# MØTEBOK

SAK NR: **10/2021**  
SAKSBEHANDLER: **Anne Frugård**  
Arkivnr.:

## Oppfølging av sak 3/2021. Fjellstyrets uttale om plassering av ny DNT sikringshytte på Storeskag.

Kartskissen viser ny plassering av turisthytta nord for tunet. Opparbeidet sti bort til hytta, samt utvidelse av dagens utedo.

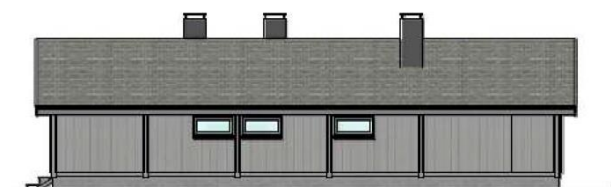
Det kom inn to merknader til saken etter den lå til offentlig ettersyn. Første merknad er fra Skaget/Bitihorn beitelag v/Arnfinn Beito, som skriver; «Ser at hytta skal stå på påler. Ber da om at det blir tetta mellom disse så ikke sau kan ligge eller har mulighet til å sette seg fast under hytta. Om det i fremtiden blir aktuelt å sette opp gjerde rundt hytta ønsker beitelaget en befaring med fjellstyre hvor vi finner en utforming som ikke sperrer for vår innkomst med dyr i sankinga.»

- Han har merknad til adkomstveien til DNT hytta som han mener er til hinder. Dersom det blir parkert to til tre biler vil adkomstveien allerede være stengt.
- Det skal opparbeides en sti til hytta, men Rudi er bekymret for omfattende terrengskader i forbindelse med adkomstvei, transport av betong, materialer og annet utstyr. Han gjør oppmerksom på at det tar flere år før disse store sårene i naturen gror igjen.
- Han stiller spørsmål til plasseringen av hytta dersom det en gang i framtiden blir aktuelt med stølsdrift på Storeskag igjen.
- Han stiller spørsmål til om alle naboer i stølslaget er godt nok informert om DNT sine planer.
- Han mener at valg av hyttetype ikke passer til byggestilen på Storeskag.
- Han stiller spørsmål til behovet for hytta.

Fjellstyret har tidligere uttalt seg positivt til bygging av nytt sikringsbygg, og det er derfor bare den nye plasseringen som fjellstyret nå trenger å gi en uttale om. Bakgrunnen for at DNT ønsker å endre plasseringen er at entreprenøren påpeker at det hvert år ligger en meget stor snøfonn på tomta der den nye sikringshytta skulle bygges. På befaringen i september 2020 kom denne nye plasseringen fram som det beste forslaget. Bygget blir med den nye plasseringen mindre synlig fra tilkomstvei men mer synlig fra øst. Storeskag ligger svært eksponert for innsyn, og det er viktig at det tas hensyn til naturmiljøet om det skal bygges nytt her.

Fjellstyret godkjenner plasseringen av ny sikringshytte på Storeskag.

Et eventuelt nybygg bør sikres slik at beitedyr ikke kan komme til skade.

Hvis det blir aktuelt med inngjerding må beitelaget tas med på befaring for å finne en utforming som ikke sperrer for dyr i sankinga.
